SEN0500 (SEN0501) 变更设计-CN

变更涉及的产品	Fermion: 五合一环境传感器 Gravity: 五合一环境传感器
变更涉及的 SKU	SEN0500、SEN0501
制造商	上海智位机器人股份有限公司

SEN0500 V1.0

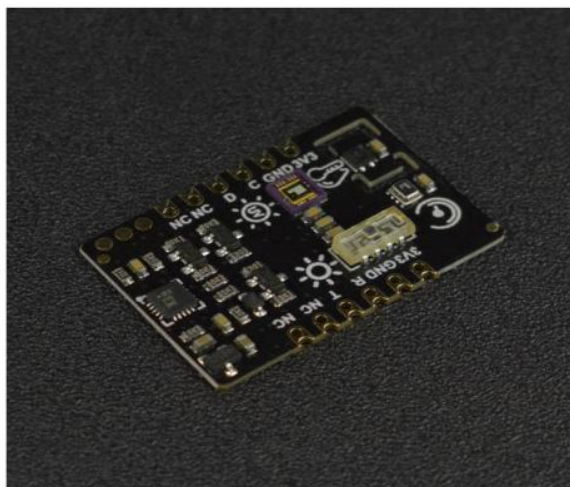
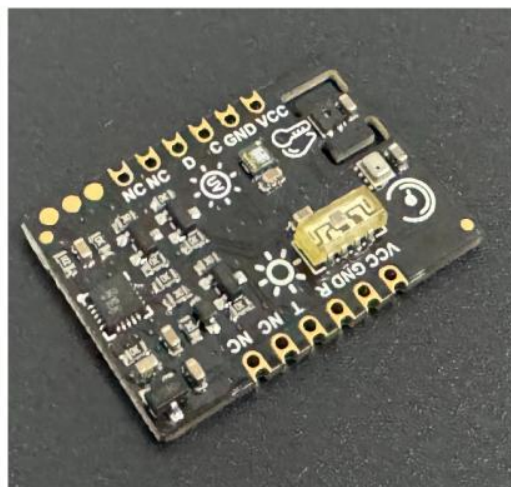
变更主体	原设计	新设计	变更带来的影响
Fermion: 五合一环境传感器 Gravity: 五合一环境传感器	紫外线采用 ML8511 传感器芯片	紫外线采用 LTR390-UV-01 芯片	原理图变化。 版本从 V1.0 变化为 V2.0。 芯片外观变化。

ML8511 传感器芯片停产缺货。
